710 - INSP
 ISO/IEC 17020
 Origineel verslag

Verkoop [Afd 8.4.2]

Verslagnummer: 32/17122024/41869/1/1

Inspectie adres: Papestraat 60, 9160 Lokeren (België)
 De fundering dateert van: Voor 1 oktober 1981
 Type: Verkoop [Afd 8.4.2]

Elektrisch bord

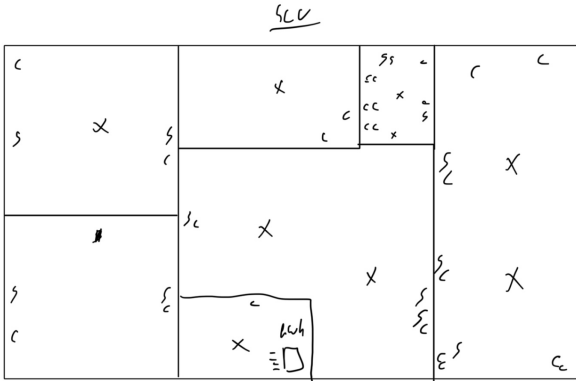
- Het verdeelbord is onvoldoende gemarkeerd. Individuele markering, voedingsspanning en/of gevarendriehoek ontbreken. - oAfd 3.1.3.3; Afd 9.4.1
- Het eendraadsschema en situatieplan zijn niet aanwezig. - oAfd 3.1.2.1

- De beschermingsgraad van de ruimte moet ten minste IPXX-D zijn voor ruimtes publiek toegankelijk en IPXX-B voor gewone ruimtes. - oAfd 4.2.2.3
- Het elektrische bord beschikt niet over een afdoende beschermingsplaat - oAfd 5.3.5.1

- Extra opmerking: Type ac
- De penautomaten/zekeringen zijn niet van hetzelfde type. -
- De penautomaten/zekeringen van hetzelfde circuit zijn niet van dezelfde nominale grootte. - oAfd 5.3.5.5

- De houders van de penautomaten zijn niet uitgerust met een kaliberstuk. - oAfd 5.3.5.5.a
- De vermeldingen tegen overstromen op de beschermingstoestellen zijn niet zichtbaar. - oAfd 5.3.5.5; Afd 8.2.1
